COMUNE DI VILAFRANCA PIEMONTE

Piano di Classificazione Acustica Comunale

Progetto Definitivo

**Relazione descrittiva Piano di Classificazione
Acustica Comunale
Revisione 2021 – Progetto Definitivo**

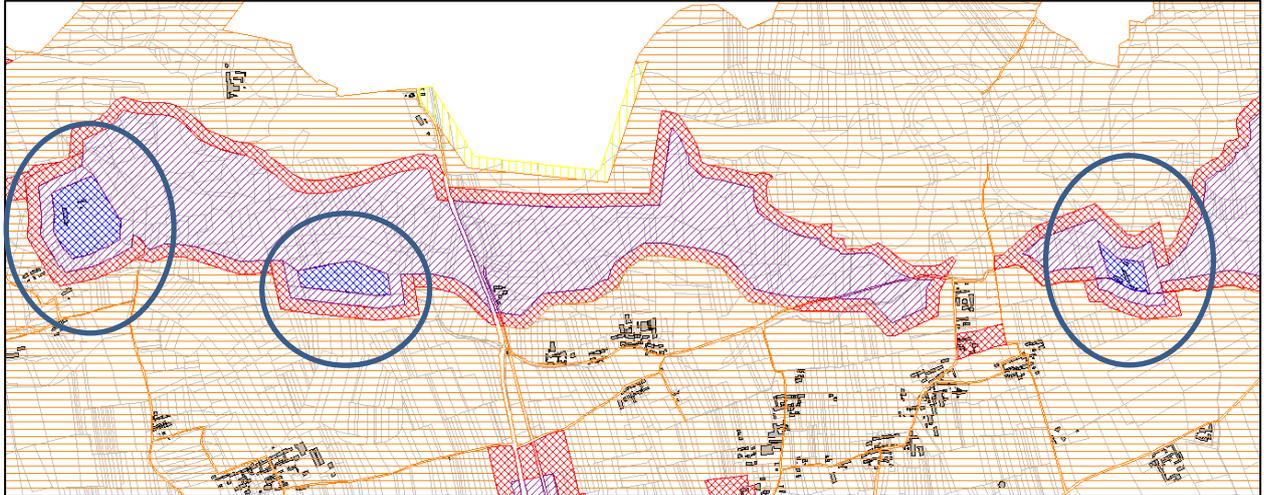
Si chiede di valutare l'inserimento, in classe VI, delle porzioni di territorio in prossimità del Pellice destinate ad aree cave ed area per pista motocross aggiornando la zonizzazione con riferimento all'evoluzione dello stato dei luoghi, della destinazione d'uso effettiva.

Proposta di controdeduzione:

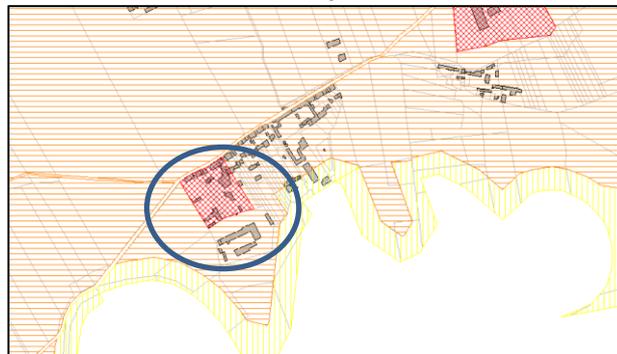
Si chiede di valutare l'inserimento, in classe IV, dell'azonamento Urbanistico extraurbano PE6 aggiornando la zonizzazione con riferimento all'evoluzione dello stato dei luoghi, della destinazione d'uso effettiva e dell'attuale fruizione del territorio.

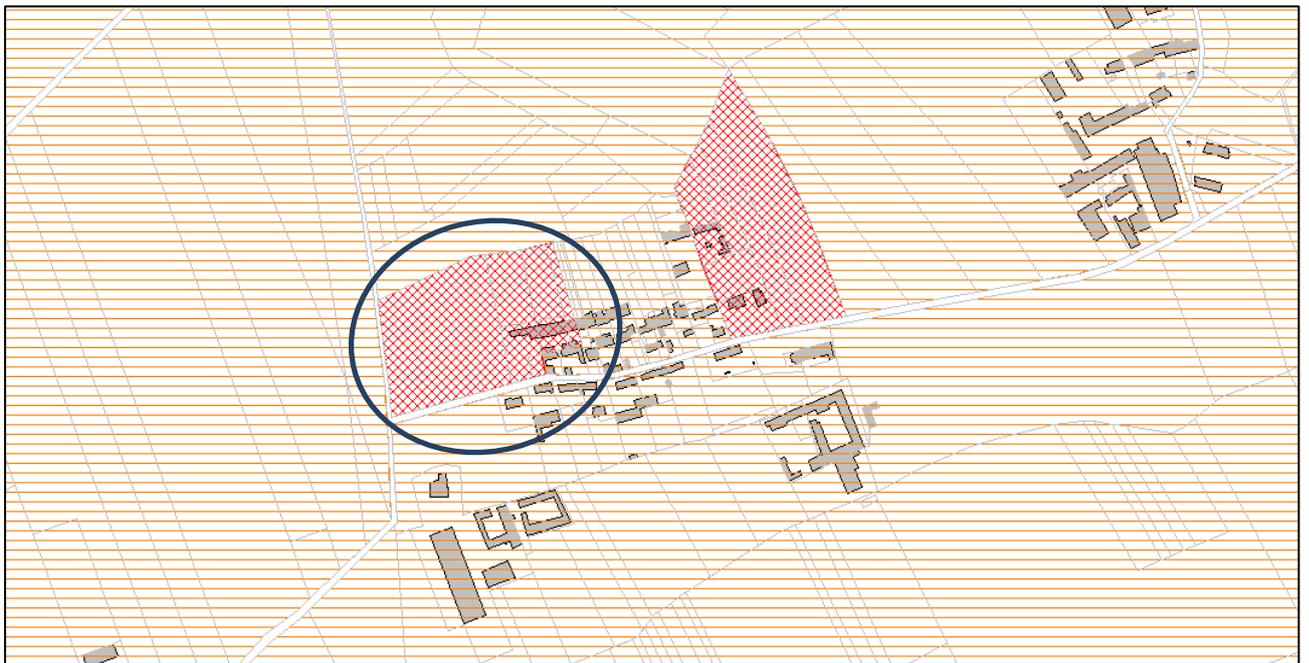
Si chiede di valutare l'inserimento, in classe IV, dell'azonamento Urbanistico extraurbano PC2 aggiornando la zonizzazione con riferimento all'evoluzione dello stato dei luoghi, della destinazione d'uso effettiva e dell'attuale fruizione del territorio.

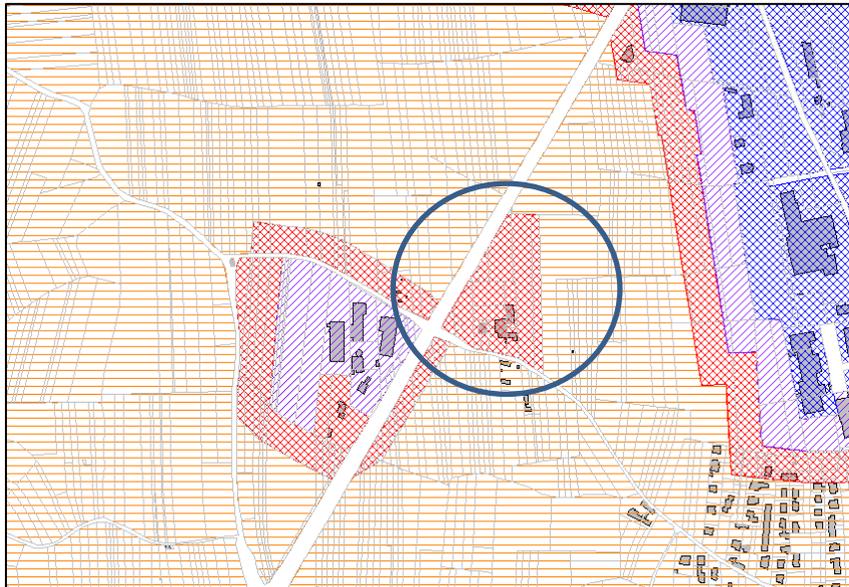
Si chiede di valutare l'inserimento in classe IV dell'attività esistente –artigianale e di riparazione macchine agricole- in corrispondenza della circonvallazione (opposta alla torre piezometrica comunale) aggiornando la zonizzazione con riferimento all'evoluzione dello stato dei luoghi, della destinazione d'uso effettiva e dell'attuale fruizione del territorio.

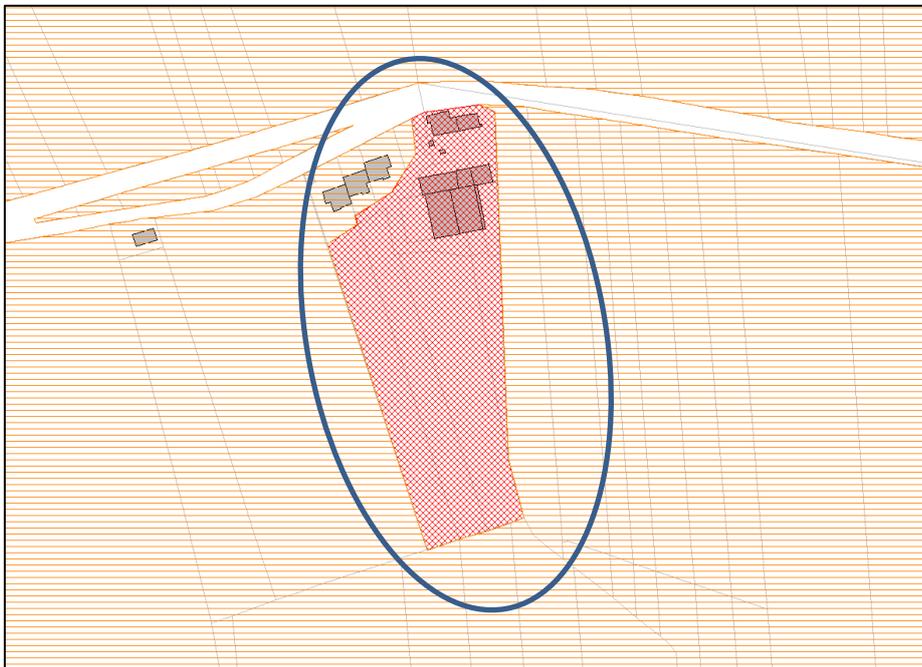
Si chiede di Valutare l'inserimento, in classe IV, dell'azonamento Urbanistico extraurbano PE1 aggiornando la zonizzazione con riferimento all'evoluzione dello stato dei luoghi, della destinazione d'uso effettiva e dell'attuale fruizione del territorio.

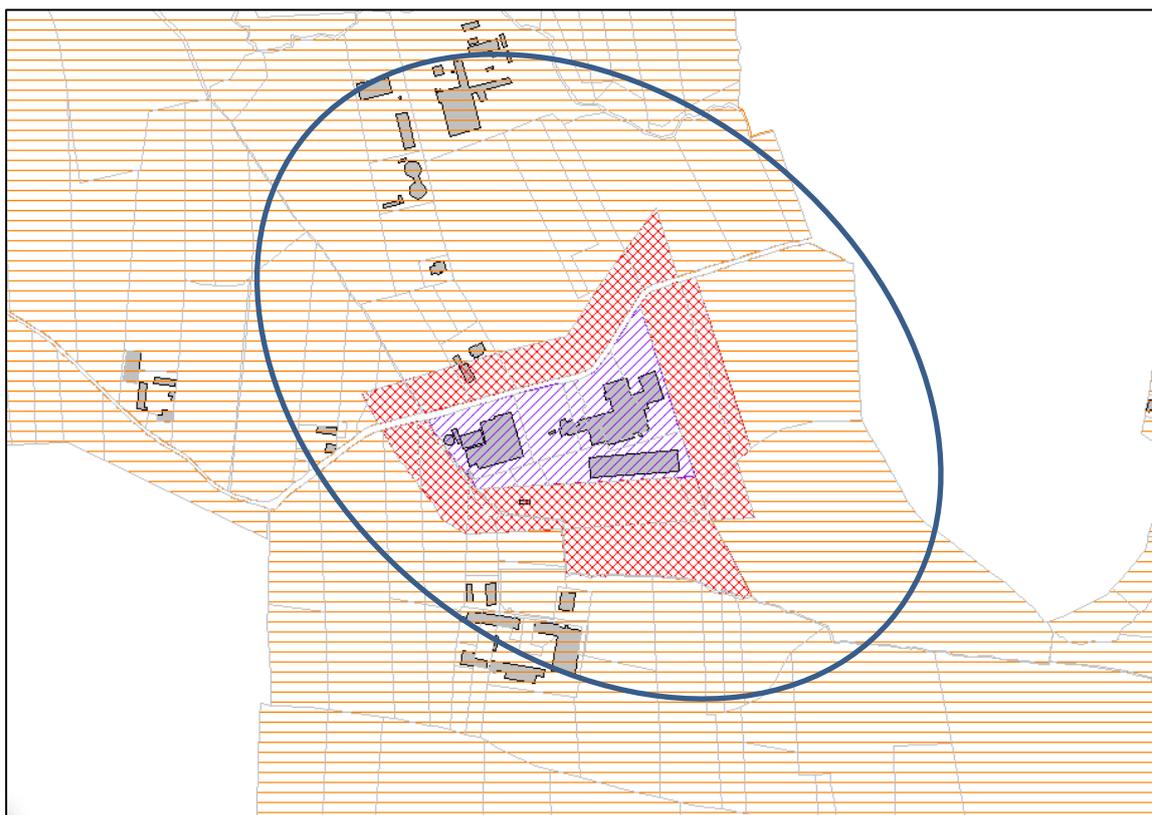
Si chiede di Valutare l'inserimento, in classe VI, dell'azonamento Urbanistico extraurbano PC6 aggiornando la zonizzazione con riferimento all'evoluzione dello stato dei luoghi, della destinazione d'uso effettiva e dell'attuale fruizione del territorio.

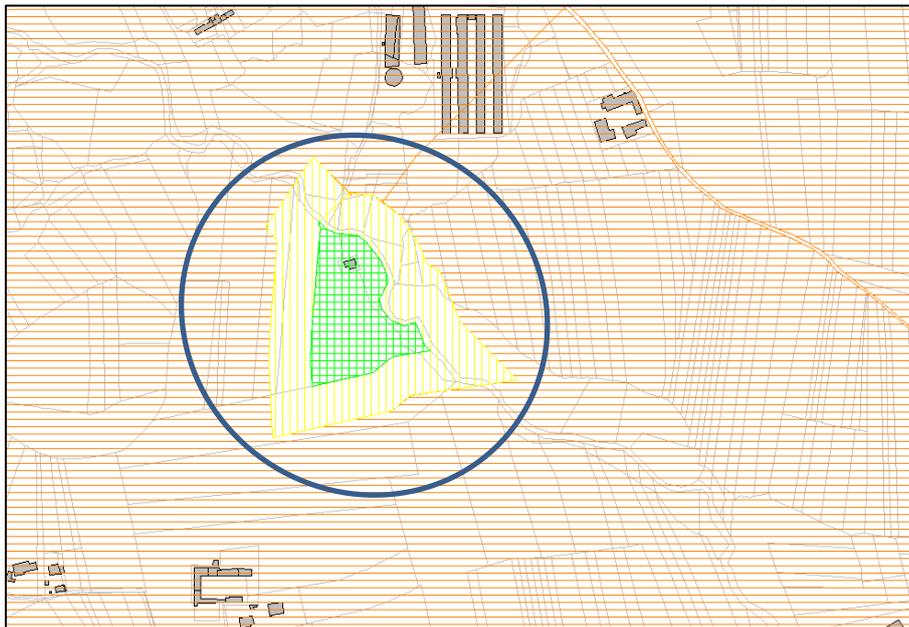
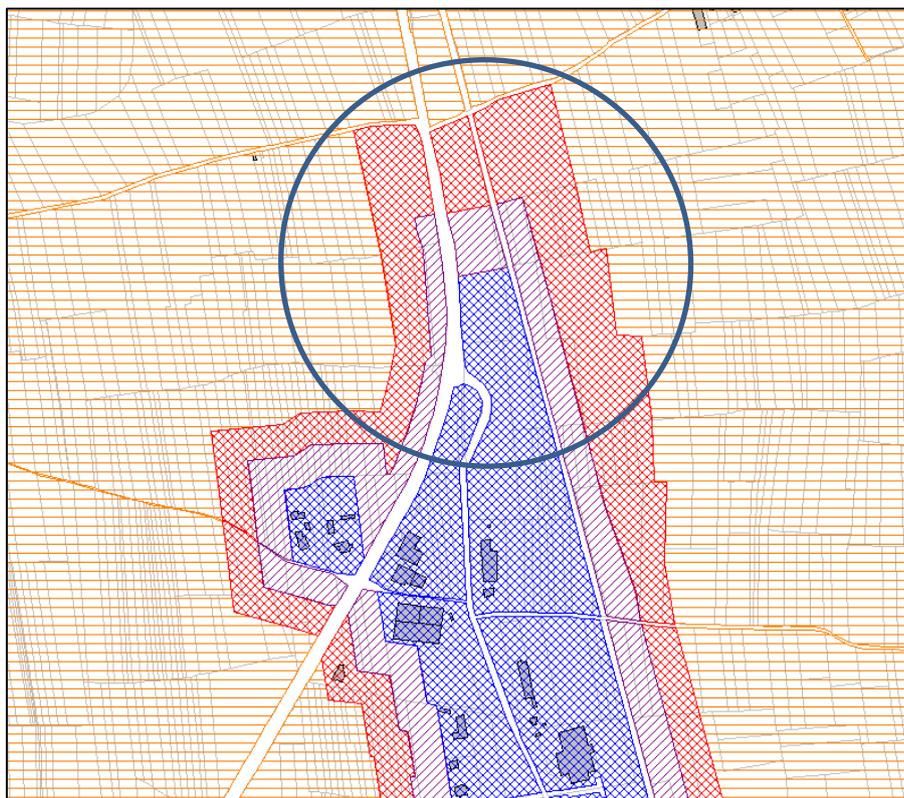
Si chiede di Valutare l'inserimento, in classe I, dell'azzonamento Urbanistico extraurbano della Cappella Missioni aggiornando la zonizzazione con riferimento all'evoluzione dello stato dei luoghi, della destinazione d'uso effettiva e dell'attuale fruizione del territorio.

Osservazione accolta.

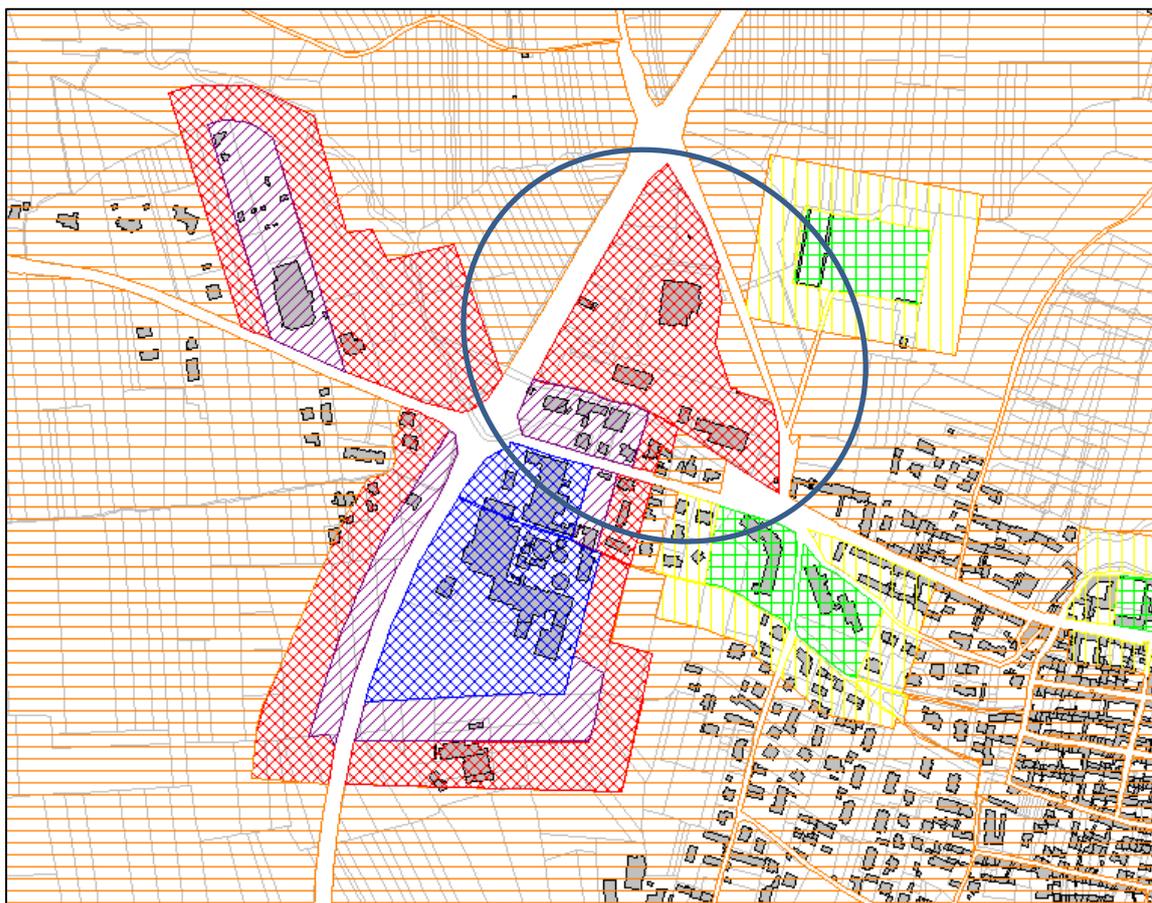
Si chiede di valutare l'inserimento, in classe IV, dell'area su cui sorge il Palazzetto dello Sport aggiornando la zonizzazione con riferimento all'evoluzione dello stato dei luoghi, della destinazione d'uso effettiva e dell'attuale fruizione del territorio.

- Omogeneizzare l'area su cui sorge il Palazzetto dello sport in Classe IV.
- Predisporre da subito una fascia cuscinetto in Classe III quale raccordo con la Classe I e II indotte dal cimitero posto ad est dell'area oggetto di modifica.
- Portare le aree poste a sud dell'area di osservazione (Magazzino Edile) in classe V, omogeneizzando così i salti di Classe con l'intervento di cui all'osservazione n°3.

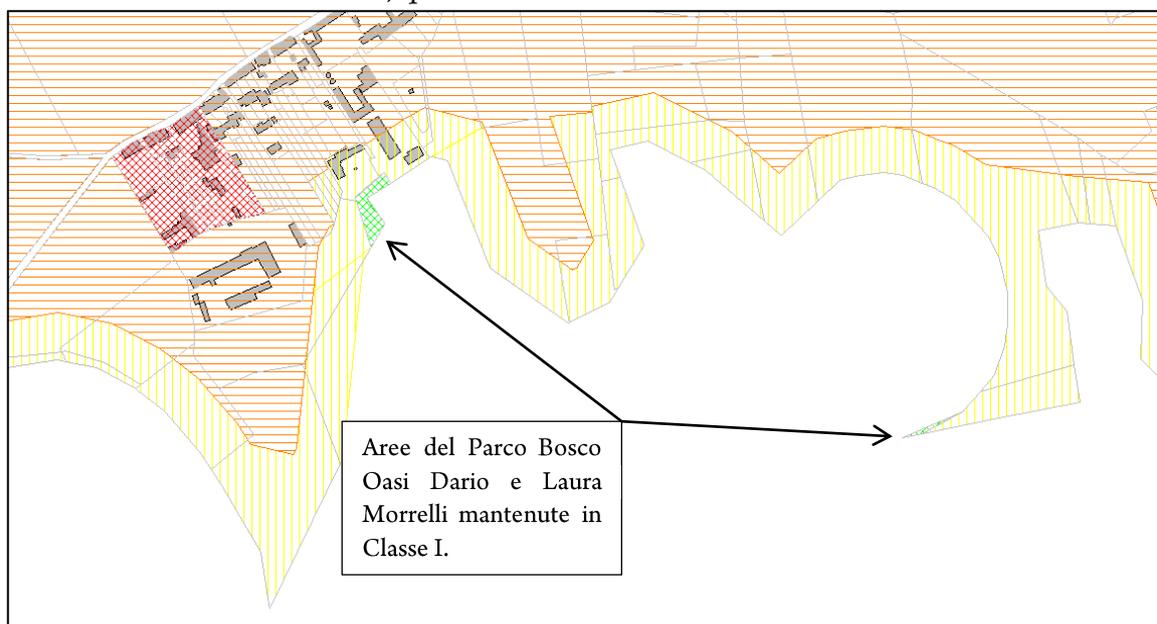
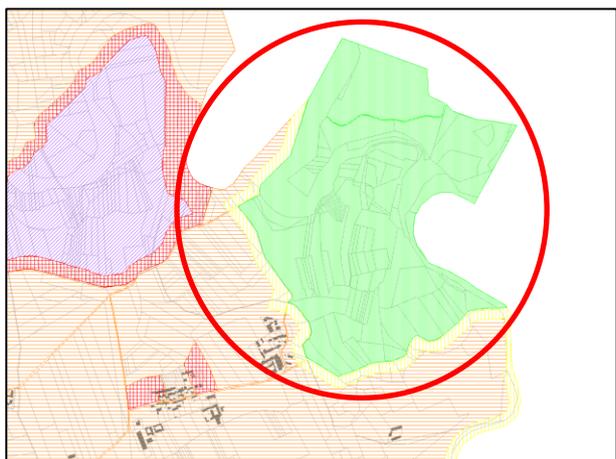
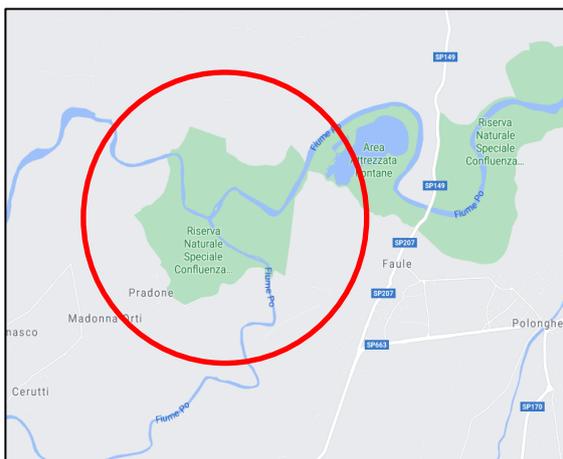
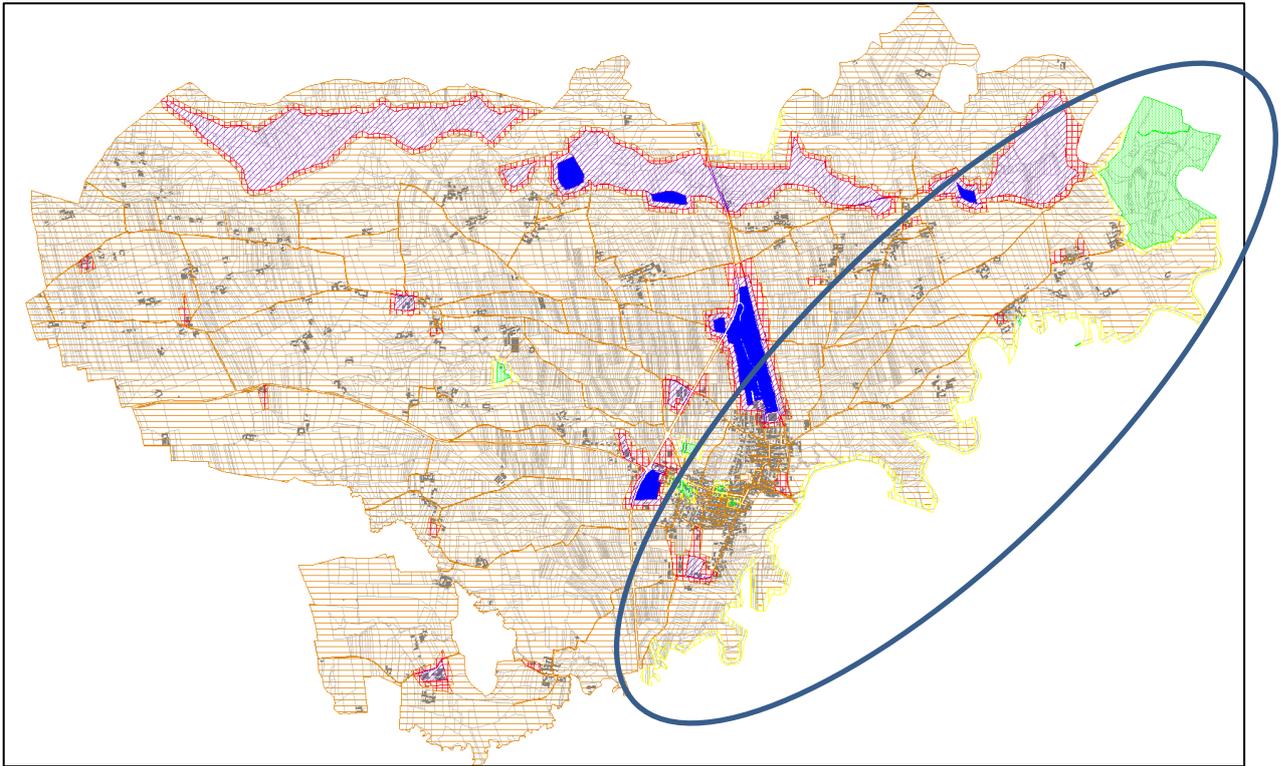
Si chiede di valutare la modifica con inserimento della classe III per le porzioni –Aree Contigue- non più facenti parte del Parco del Po –Fascia Complementare- aggiornando la zonizzazione con riferimento all’evoluzione della situazione normativa, dello stato dei luoghi, della destinazione d’uso effettiva e dell’attuale fruizione del territorio, con esclusione delle aree a parco e con l’esclusione delle aree della confluenza Po-Pellice.

Osservazione accolta.

La modifica normativa con la riduzione delle zone a “parco” alle più limitate –Fasce Complementari- e l’effettiva gestione del territorio (agricolo, con assenza di aziende produttive), permetterebbe e richiederebbe l’innalzamento ad un più consona Classe III.

Esiste, inoltre, un'area di "Riserva naturale Speciale Confluenza Po-Pellice", che come tale rimarrà in Classe I.

Si realizza, inoltre, da subito, una fascia cuscinetto di 50 mt per ovviare l'accostamento critico che si verrebbe a formare.
